**Baumaßnahme: Bündnis für den Rad- und Fußverkehr**

**Teilbaumaßnahme: Eilbektal (FV-W051) – Querung des Wandsewanderweges  
Umbau zwischen Greta-Zabe-Weg und Wielandstraße**

## **ABWÄGUNGSVERMERK**

zur: 1. VERSCHICKUNG

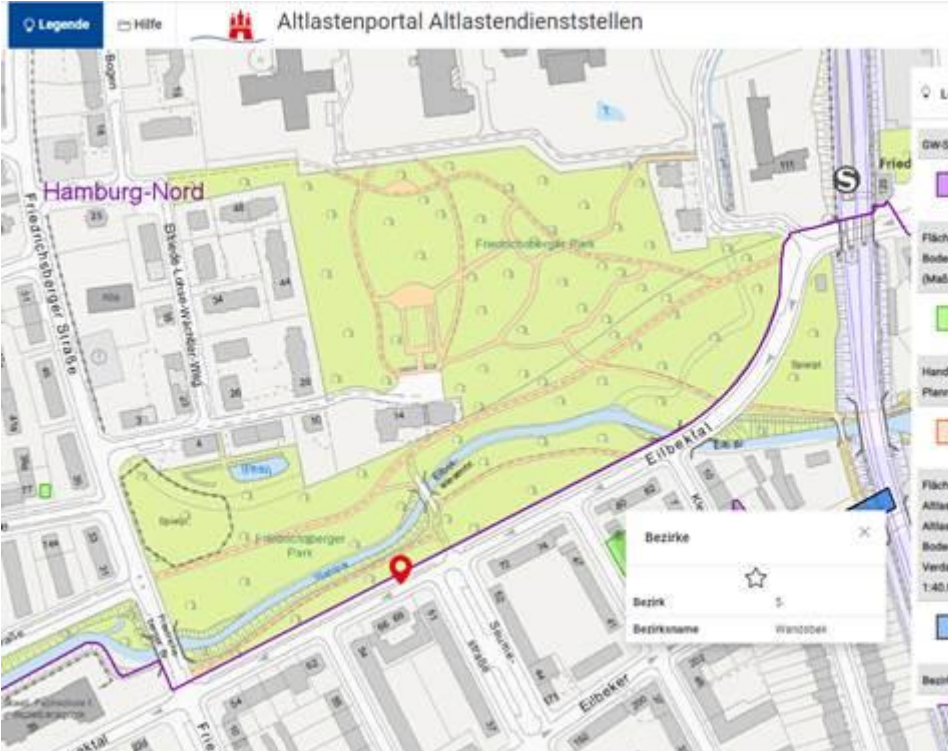
Nr.	Dienststelle	Stellungnahme	Abwägung W/MR 21
		<p>Zu den Lageplänen haben wir folgende Anmerkungen/ Verbesserungen anzuführen:</p> <p><u>Radverkehr-Piktogramme auf Radweg:</u> Grundsätzlich sind Radverkehr-Piktogramme auf baulichen Radwegen nicht erforderlich. So kann das Piktogramm beim Beginn der neuen roten DSK (i.H. Beginn der Einspurigkeit) entfallen. Ebenso ist das Piktogramm in Höhe der neuen Querungsstelle, sowie westlich der Kleiststraße und westlich der Rückertstraße zu entfernen. Dort wo Richtungspfeile aufgetragen sind, sollte das Radverkehr-Piktogramm bleiben.</p> <p><u>Sperrfläche ohne Füllung</u> Die Sperrflächen auf der Nordseite zwischen Beginn Einspurigkeit und Kleiststraße könnten dazu führen, dass diese von Fahrzeugführern mit schmalen Kraftfahrzeugen (z.B. Krafträdern, Pkw der Smart-Größe) als Parkstände missgedeutet werden. Dieses Problem müsste planerisch noch mal gelöst werden.</p> <p><u>Leitplatten außerhalb des Fahrbahnverlaufs</u> Die Leitplatten (VZ 626-10 und VZ 626-20), welche sich außerhalb des Fahrbahnverlaufs (Markierung mit Fahrstreifenbegrenzungslinie VZ 295) befinden, können entfallen. Im Einzelnen sind dies die beiden VZ auf den baulichen Nasen an der neuen Querungsstelle und die drei VZ auf den baulichen Inseln an den Knoten Kleiststraße, Rückertstraße und Seumestraße. Das VZ 626-20 auf der baulichen Insel beim Beginn der Einspurigkeit sollte zur Verdeutlichung bleiben.</p> <p><u>Parkstreifenmarkierungen an festen Einbauten unterbrochen</u> Die Parkstreifenmarkierungen sollten nicht aufgrund von festen Einbauten (öffentlicher Beleuchtungsmast) unterbrochen werden. Dies ist vor Hausnummer 82 und 74 zu ändern.</p> <p><u>Ausrichtung der neuen VZ 315</u> Die Ausrichtung der neuen VZ 315-51 und 315-52 sind leicht angewinkelt zum Fahrbahnverlauf (wie vor Hausnummer 72) einzutragen.</p> <p><u>Schriftzug „BUS“ an Bushaltestelle</u></p>	<p><b>Zu Radverkehr-Piktogramme auf Radweg:</b> Wird entsprochen</p> <p><b>Zu Sperrfläche ohne Füllung:</b> Nicht mehr erforderlich durch die durchgehende Fahrstreifen Markierung mit 3,50 m sowie dem geplanten Sicherheitsabstand (doppelte Markierung) zum ruhenden Verkehr entlang der Längsparkstände im gesamten Kurvenbereich (ab etwa Beginn der Einstreifigkeit bis Kleiststraße)</p> <p><b>Zu Leitplatten außerhalb des Fahrbahnverlaufs:</b> Wird entsprochen</p> <p><b>Zu Parkstreifenmarkierungen an festen Einbauten unterbrochen:</b> Wird entsprochen</p> <p><b>Zu Ausrichtung der neuen VZ 315:</b> Wird entsprochen</p>
